PROCEDURA APERTA PER LA FORNITURA DI MAMMOGRAFI DIGITALI CON TOMOSINTESI DA INSTALLARSI PRESSO L'AUSL DELLA ROMAGNA QUADRO COMPLESSIVO DELL'APPALTO POSTO A BASE DI GARA € 1.120.000,00 I.V.A. ESCLUSA

–  
 CIG. 7493931B7C

**RISPOSTE AI QUESITI**

A) RAVENNA

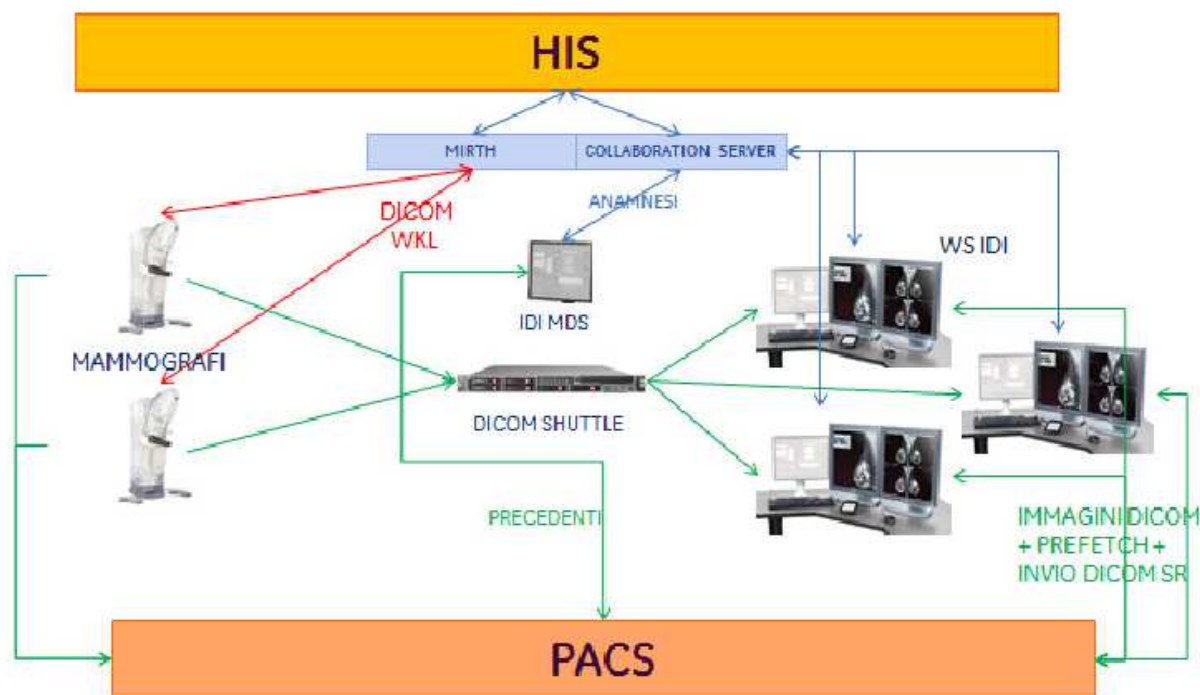
N.	QUESITO	RIFERIMENTI	RISPOSTA
<b>Q10</b>	<p>In riferimento ai documenti da inserire in "BUSTA TECNICA", è richiesta una relazione tecnica relativa all'"integrazione e connettività", come risulta a pag. 32 della Determinazione di Gara. Al fine di redigere tale relazione in modo esaustivo e dettagliato per una corretta formulazione dell'offerta tecnica, si richiede di specificare:</p> <ul style="list-style-type: none"> <li>• quali sono i sistemi HIS, RIS/PACS (marca, modello) e le relative versioni software con cui si dovranno configurare i mammografi e le stazioni di refertazione offerti</li> <li>• quali sono gli applicativi HIS/RIS da interfacciare e quali sono i comandi verso la workstation di refertazione previsti da questi sistemi</li> <li>• quali sono le modalità di richiamo della workstation di refertazione utilizzate dagli applicativi</li> <li>• quali sono le personalizzazioni da eseguire per soddisfare le esigenze cliniche citate al punto "Integrazione e configurazione" dell'Art. 2 "Servizi connessi alla fornitura e prestazioni accessorie" del Capitolato Tecnico,</li> </ul>		<p>A risposta del quesito si veda relazione in calce.</p>

L'architettura del centro di Mammografia di Ravenna è basata su una struttura client server sviluppata dalla General Electric (Soluzione Centricity IDI), descrivibile come da schema soprastante.

Il sistema HIS rappresentato è interpretato dal sistema DEDALUS-INFOCLIN che svolge anche la funzione di RIS e genera le worklist. I mammografi ricevono la DICOM Worklist facendone richiesta attraverso il middleware (mirth-collaboration server - GE).

Gli esami eseguiti vengono inviati sia al PACS (Carestream VuePACS V 12) sia al DICOM SHUTTLE (GE).

La Workstation di refertazione in fornitura in questo contesto dovrà integrarsi con il sistema PACS, oltre che con i mammografi.
